## 中央市税事務所移転事業のバリアフリーチェック概要

中央市税事務所移転事業

設計段階

(参考) 来庁者通路幅：1階

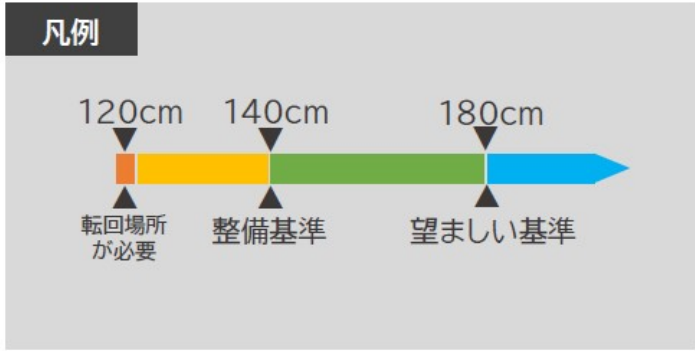
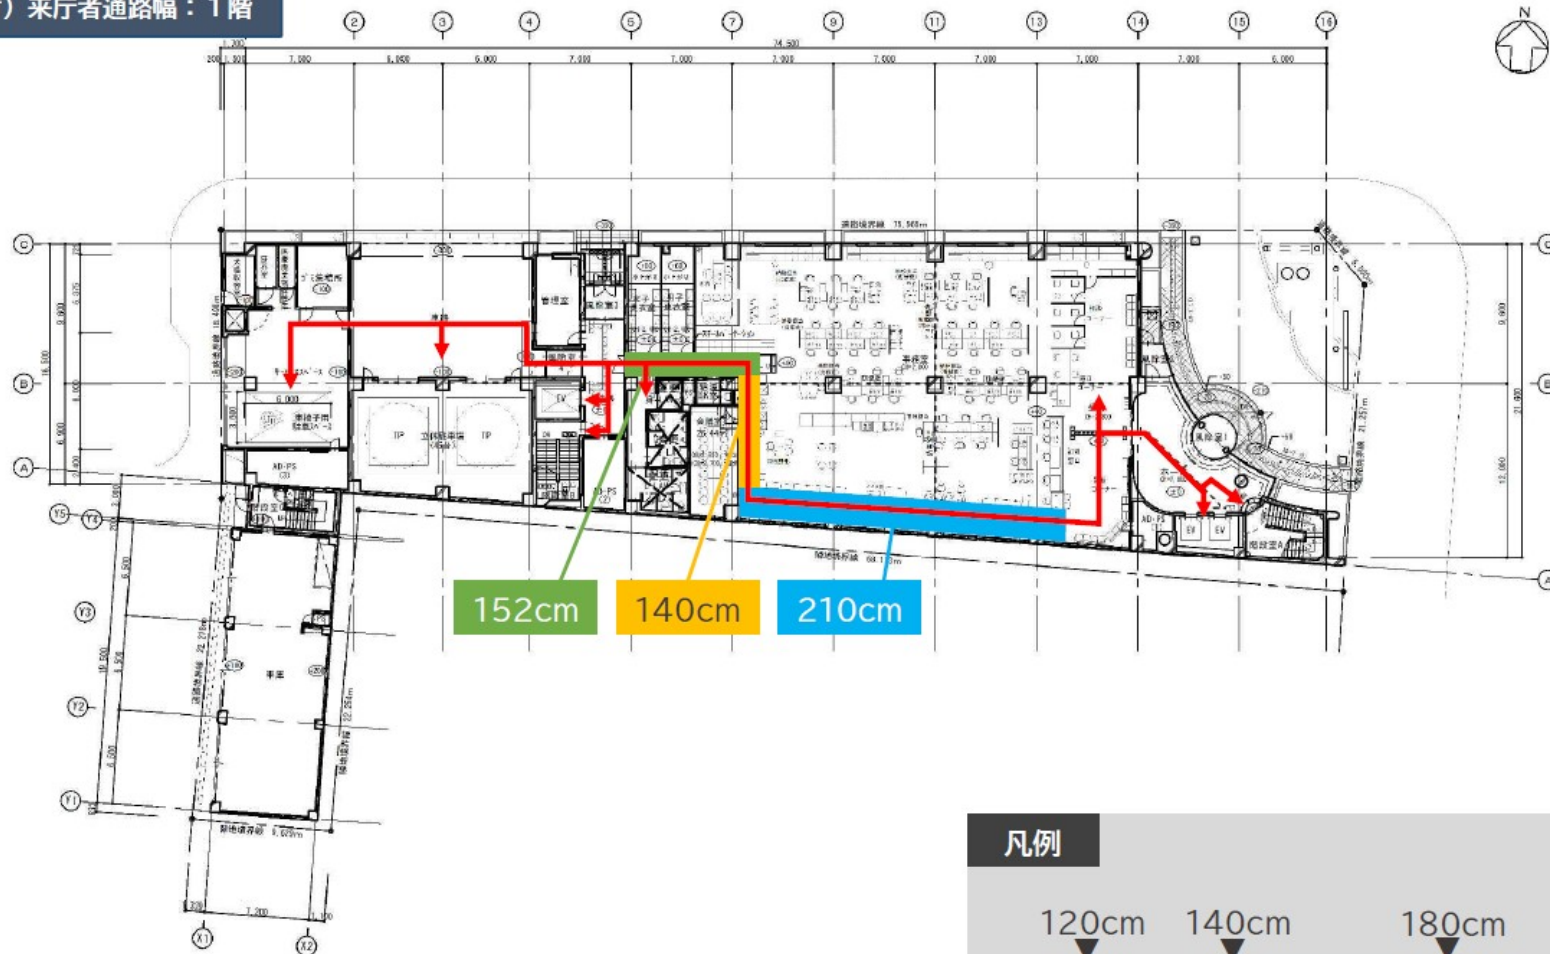
意見	考え方
1	<p>【階段】</p> <p>整備参考例のイラストでは階段の昇り口と上の降り口には点字ブロックが見られますが中間の踊り場には点字ブロックが無いのが気になります。</p>	<p>【階段】</p> <p>参考例のイラストにはありませんでしたが、踊り場に点字ブロックの無い箇所にも設置する計画としております。</p>
2	<p>段鼻と踏台のタイルが同系色の場合は、地下鉄の階段のように段鼻にワインレッドカラーのシールを貼付すること</p>	<p>現時点でも本施設の階段の踏台面は全体的にアイボリー系、段鼻は濃いグレーとなっており、段鼻が目立つような配色となっております。現地調査で段鼻が目立ちにくい箇所があれば改修の検討いたします。</p>
3	<p>【トイレ】</p> <p>既存の建物を改修して活用することから、中々、希望通りの改修はできないと思います。</p> <p>身障者トイレも改修が難しいと思いますが、次の点を配慮していただきたい。①汚物入れは、電動で開閉する仕様で、大きめを設置してほしい。②操作パネルは、できるだけ大きめで、座って、操作がしやすい位置に設置して欲しい。</p>	<p>【トイレ】</p> <p>①いただいたご意見を踏まえて、検討いたします。</p> <p>②は多目的トイレとして一般的な製品で押しやすいものを選定いたします。また、設置場所も手摺や紙巻器などとあわせて全体として捜査しやすい位置を検討して進めます。</p>
4	<p>【廊下幅】</p> <p>140 cmとなる箇所は、資料 11 ページの 1 階部分のみですか。140 cmと 180 cmの箇所を明示してください。</p> <p>140 cmとなる箇所が多くなる場合は、執務スペースのレイアウトを工夫するなどして、極力 180 cmを確保すべきです。執務スペースの確保を優先する姿勢は市民の理解を得られないと思います。どうしても 140 cmとなる箇所についてはその理由を丁寧に示す必要があると考えます。</p>	<p>【廊下幅】</p> <p>来庁者動線における通路幅を別添にて明示します。設計初期においては幅 140 cm未満で整備基準を満たさない箇所もありましたが、検討を進める中で整備基準を満たす幅を確保できるようにいたしました。今後も設計を進める中で、廊下幅を広げられる余地が出てきた場合には適宜検討を行います。</p>
